29 ottobre 2024 (RM 366/2024)

MM 13/2024 concernente la modifica dell'Appendice 1 del R. organico dei cimiteri

Vi sottoponiamo per esame e giudizio la nuova descrizione delle lastre dei loculi per la modifica dell'Appendice 1 del Regolamento organico dei cimiteri.

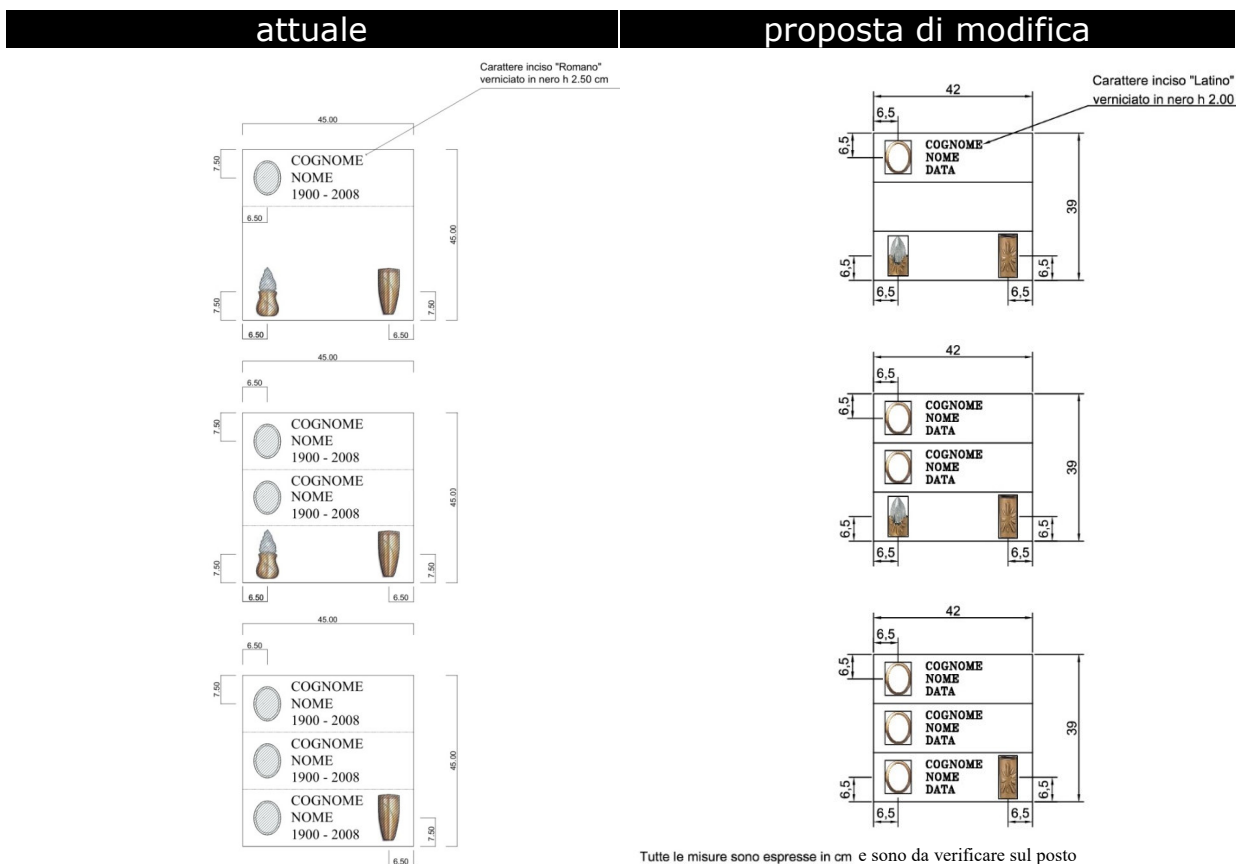
A seguito di una verifica fra la situazione reale e l'Appendice 1 è emerso che quest'ultima non rispecchia lo stato di fatto dei loculi ubicati a nord-ovest della parete perimetrale del nostro cimitero.

Tutte le misure sono espresse in cm

Occorre inoltre sottolineare che la presente scheda è utilizzata quale ausilio tecnico durante le procedure d'appalto, dunque deve essere il più possibile fedele allo stato di fatto. Ribadiamo comunque che essa interessa unicamente il gruppo di loculi ubicati nella parte nord del cimitero; non è infatti applicabile sui due manufatti siti nella parte inferiore, pareti ai lati della scala di collegamento tra parte superiore e parte inferiore del cimitero.

Appendice 1

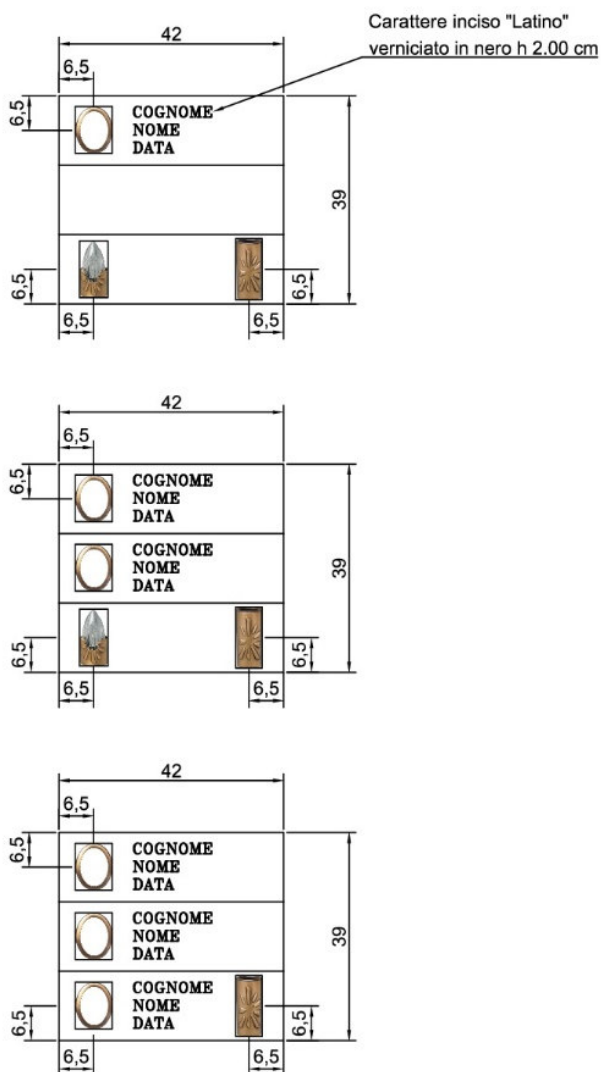
Tutte le misure sono espresse in cm e sono da verificare sul posto
